DIVISIONE PASUBIO, L.GO

Descrizione prestazionale dell'intervento

Foto del rilievo

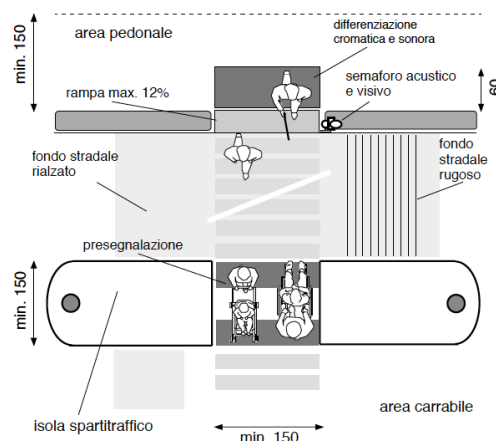
Criticità

Assenza di **segnalazione tattile** per non vedenti in prossimità di attraversamento pedonale.

Adeguamento di attraversamento pedonale tramite **nuova realizzazione di segnaletica tattile** a pavimento (segnale pericolo valicabile), **posta trasversalmente alla direzione** di marcia. La segnaletica tattile di profondità 40 cm e larghezza uguale alla zebra, serve ad evidenziare la delimitazione tra sede pedonale e carrabile. In caso di isola salvagente, la segnaletica sarà ripetuta all'inizio e alla fine dell'isola come preavviso di attenzione; ciascuna di queste bande avrà una profondità minima di 40 cm.

Il materiale da utilizzarsi deve essere consono al contesto in cui si trova. Sono da evitarsi materiali in gomma incollati ma bensì piastrelle di ceramica, pietra lavorata in superficie o materiale autobloccante. Prevedere sempre l'intercettazione sul marciapiede quando si è in presenza di un attraversamento.
